**TRANSMISSORA SUL LITORÂNEA DE ENERGIA – S.A.**

**PROCEDIMENTO LICITATÓRIO Nº 008/2020 – Contratação de empresa para prestação de serviços de elaboração de projetos básico e executivos, fornecimento de materiais, equipamentos e sistemas, incluindo obras, licenças e serviços de engenharia para Implantação do Segundo Transformador de 525 / 138 / 13,8 kV – 75 MVA, no formato EPC (Contrato de Engenharia, Fornecimento de Equipamentos, Sistema e Materiais, Construção e Comissionamento), de acordo com o Anexo I – Termo de Referência.**

**ESCLARECIMENTO Nº 02**

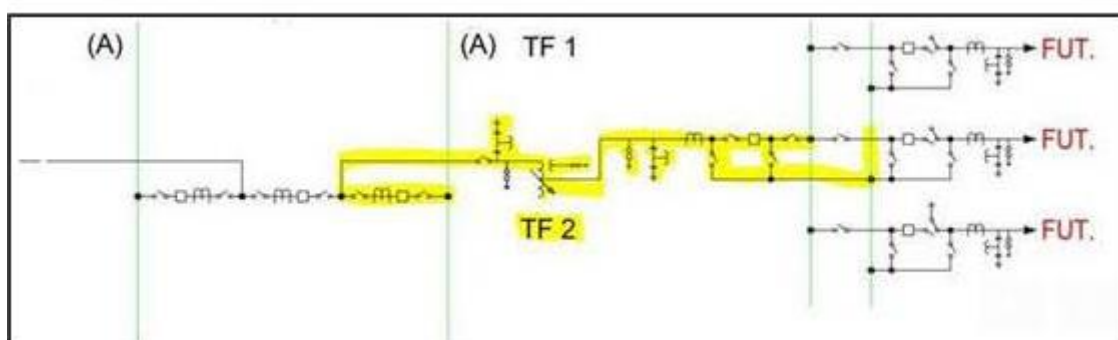
**PERGUNTA N. 03:** Sobre o diagrama abaixo, entendemos que o escopo da licitação é o delimitado em amarelo. Por favor, confirmar entendimento.

**RESPOSTA N. 03:** A TSLE acredita que haverá a extensão dos barramentos de 138kV porém, esta afirmação será dada somente através da aprovação do projeto básico pelo ONS.
